Změnový list č. 39 (ZL)

Stavba:	Rekonstrukce objektu č. p. 200 k.ú. Strašnice na základní školu Praha 10 – Strašnice
---------	--

Název změny:	Dorovnání nerovností stropů v podlahách
--------------	---

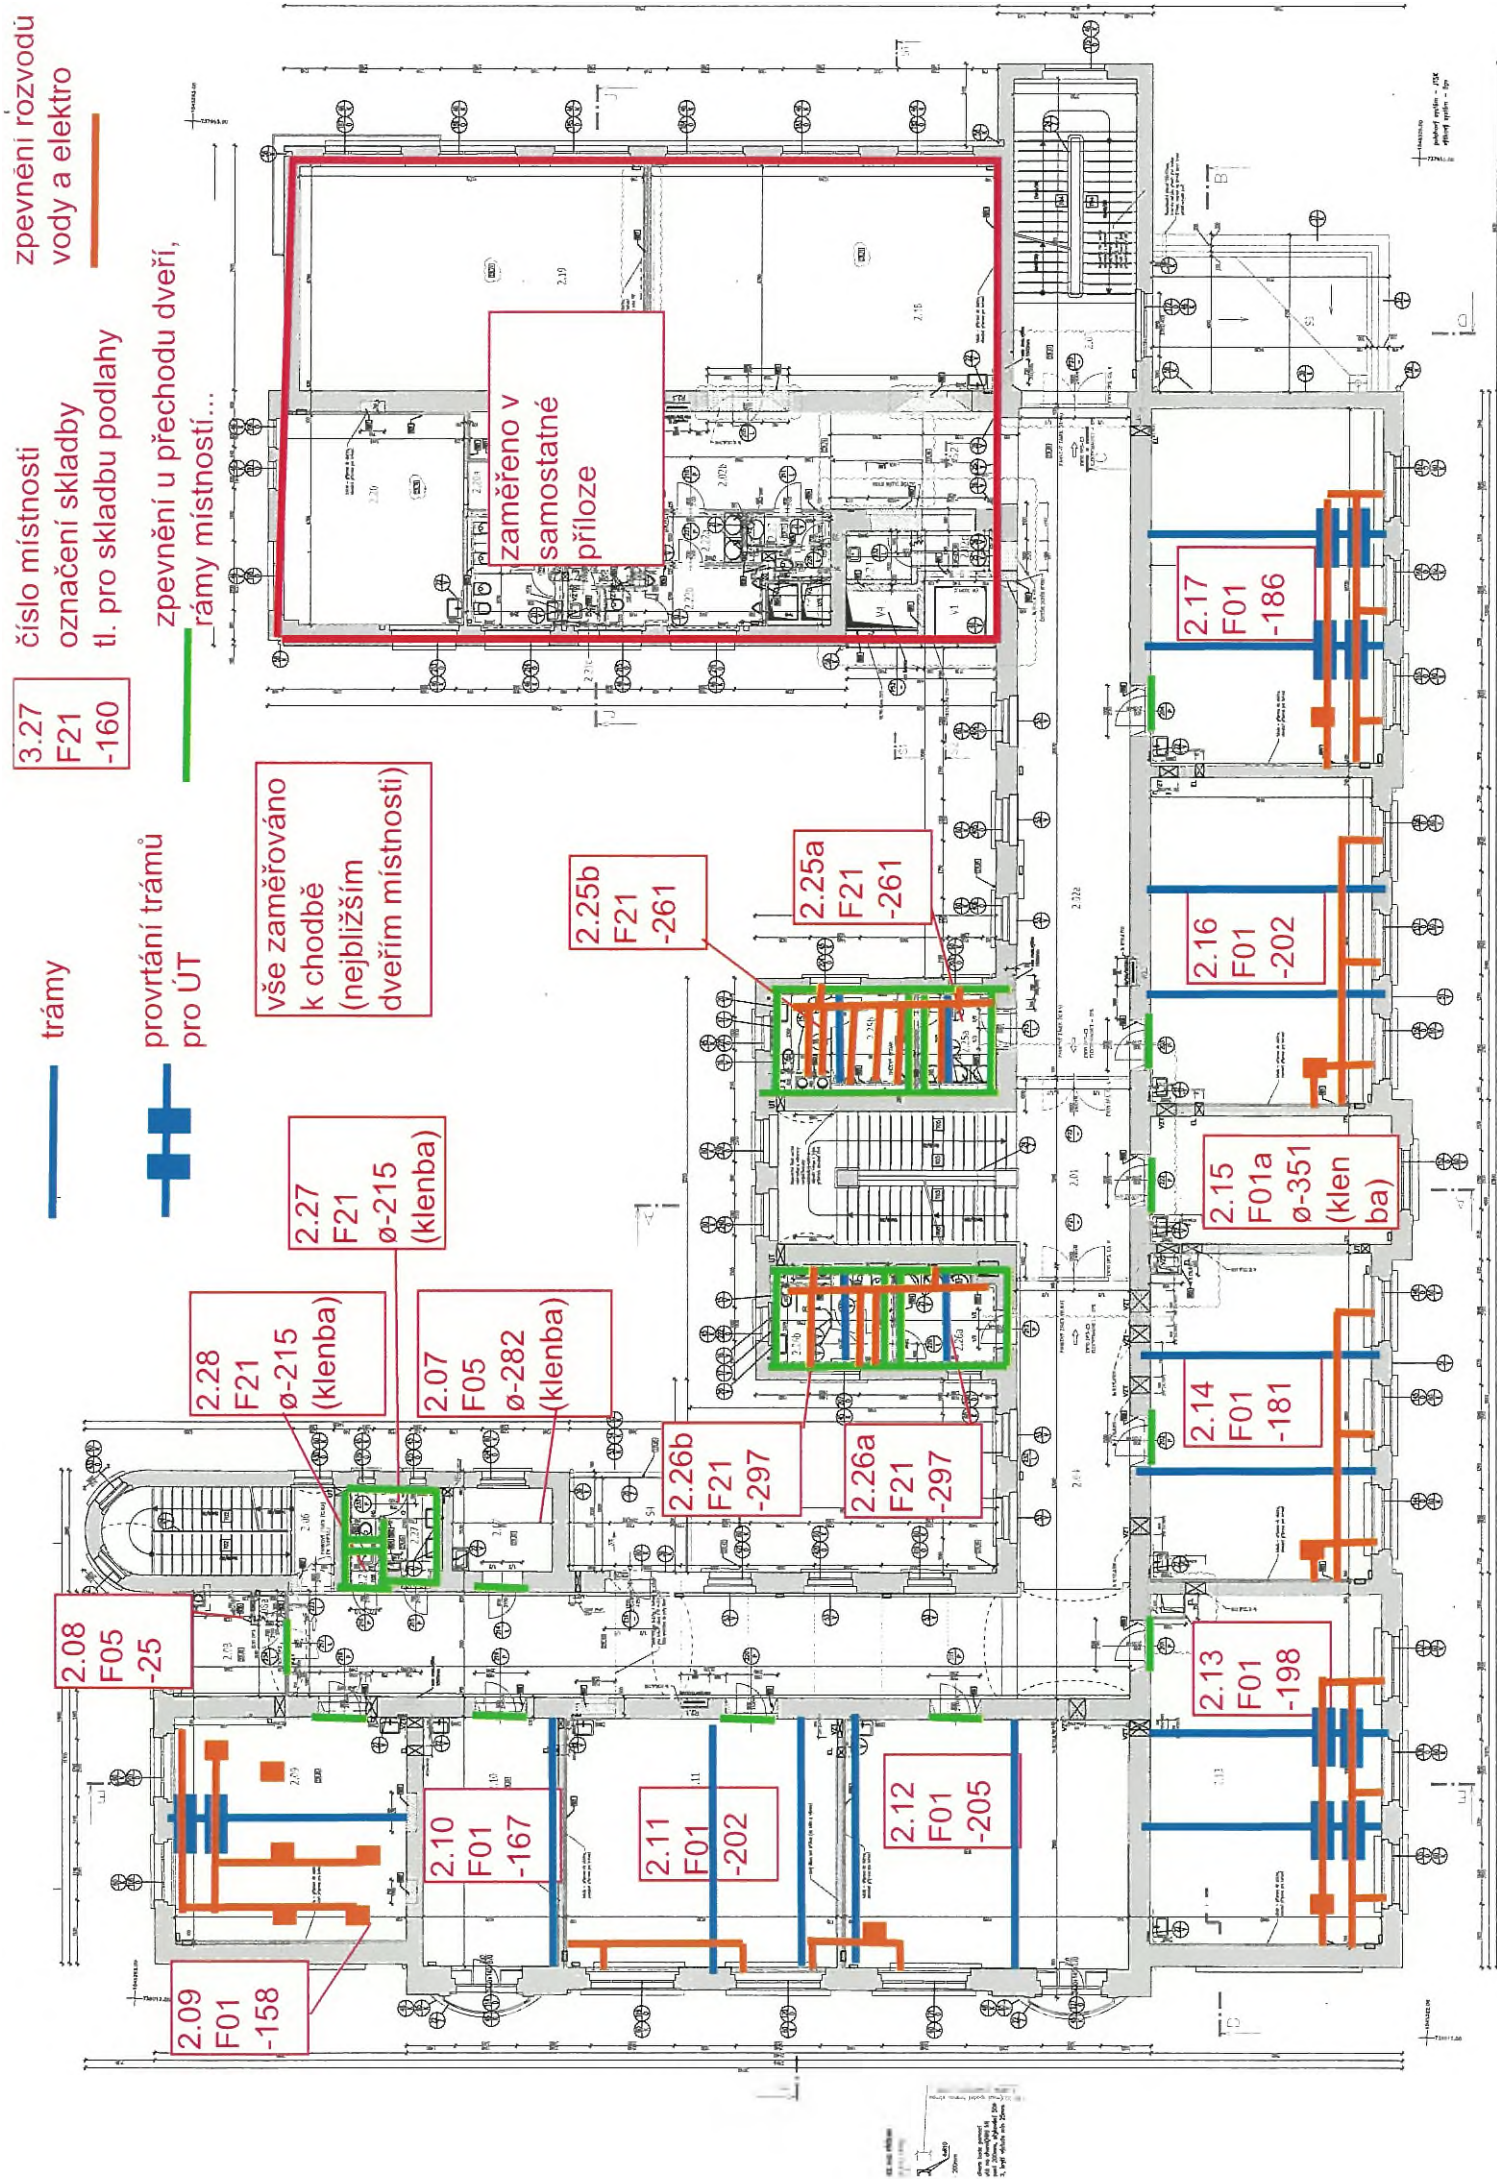
zpevnění u přechodu dveří,
rámy místnosti...

trámy

provrtání trámů
pro ÚT

zpevnění rozvodů
vody a elektro

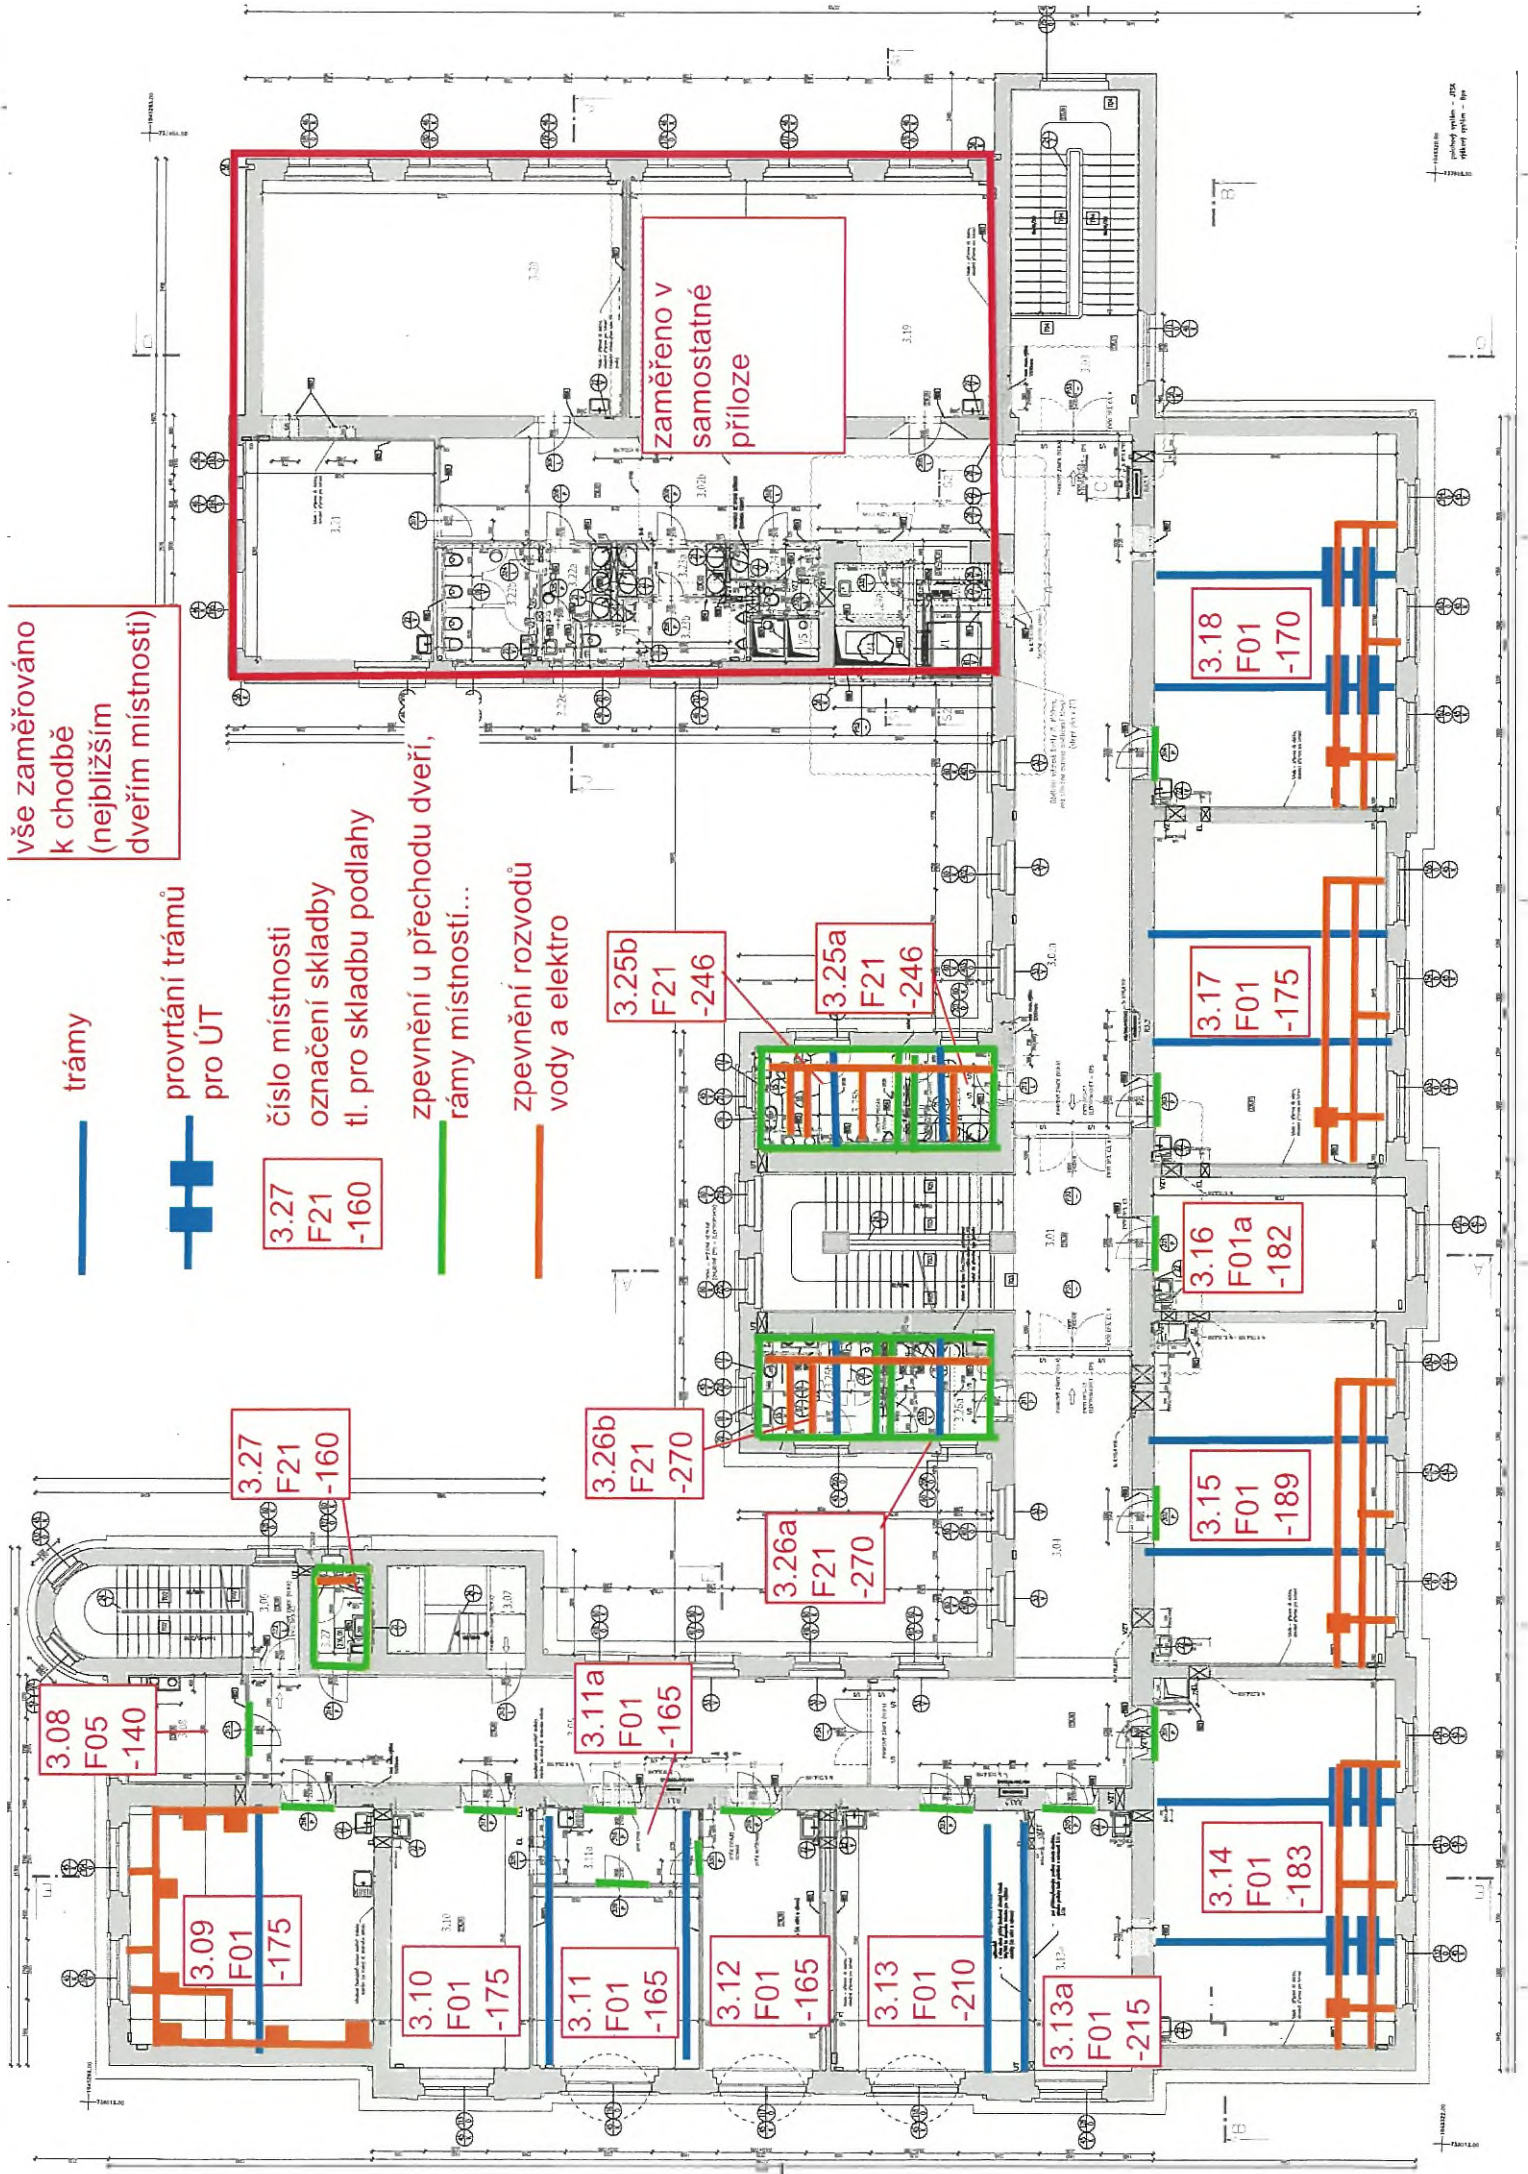
trámy

provrtání trámů
pro ÚT

zpevnění u přechodu dveří,
rámy místnosti...

zpevnění rozvodů
vody a elektro

3.25b
F21
-246

3.25a
F21
-246

3.18
F01
-170

3.17
F01
-175

3.16
F01a
-182

3.15
F01
-189

3.14
F01
-183

3.08
F05
-140

3.09
F01
-175

3.10
F01
-175

3.11
F01
-165

3.12
F01
-165

3.13
F01
-210

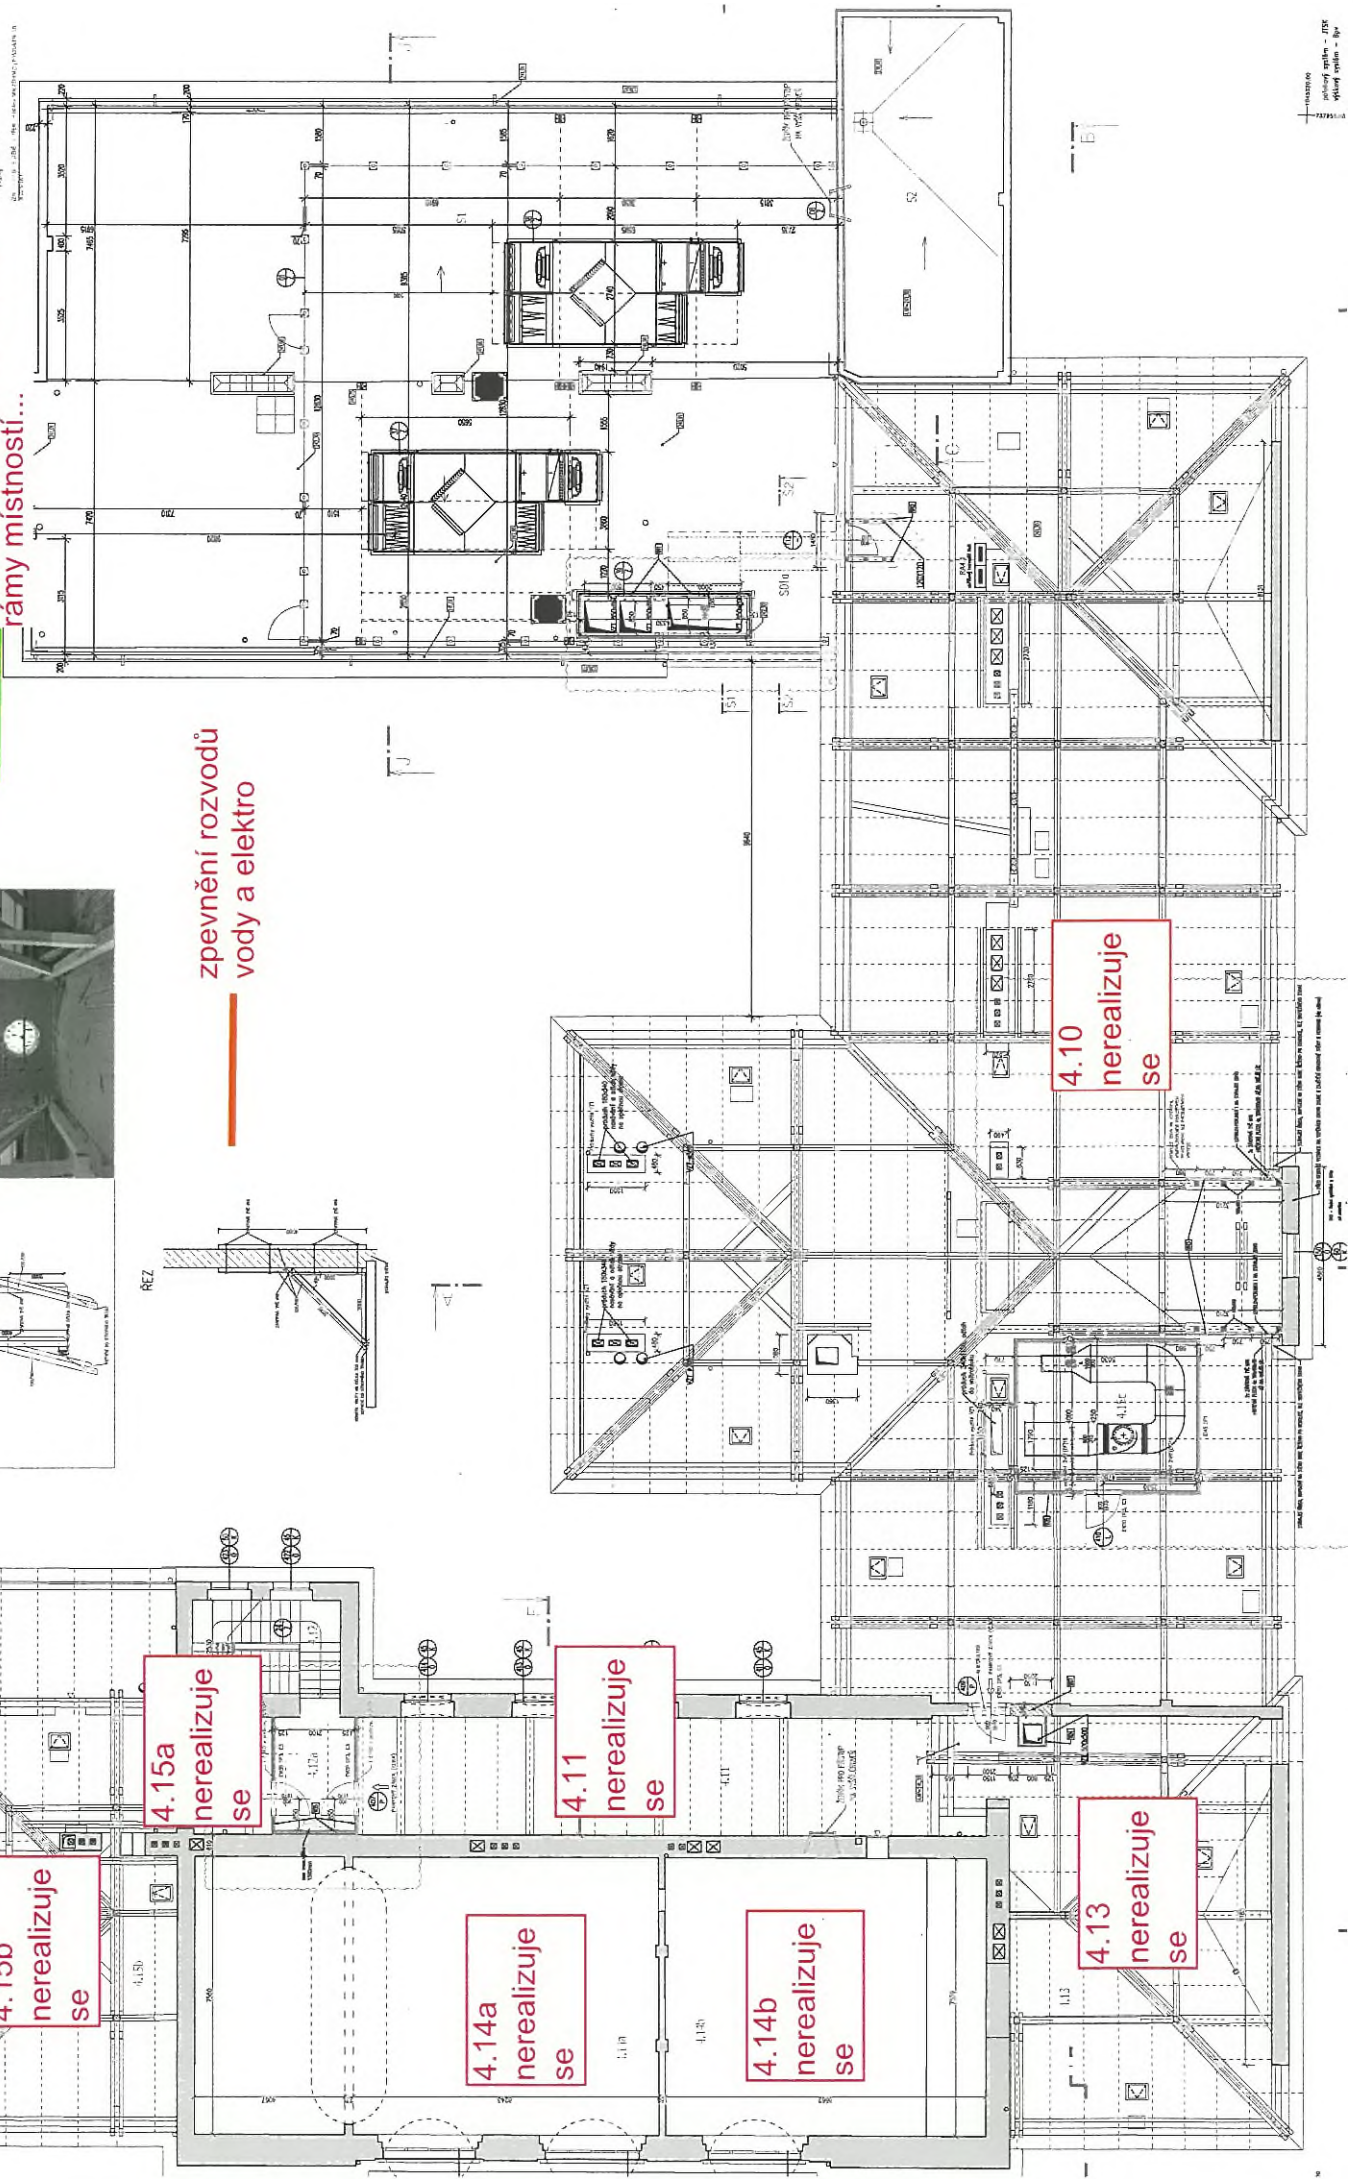
4.15b
nerealizuje
se

4.15a
nerealizuje
se

4.14a
nerealizuje
se

4.14b
nerealizuje
se

4.11
nerealizuje
se

4.13
nerealizuje
se

4.10
nerealizuje
se

zpevnění rozvodů
vody a elektro
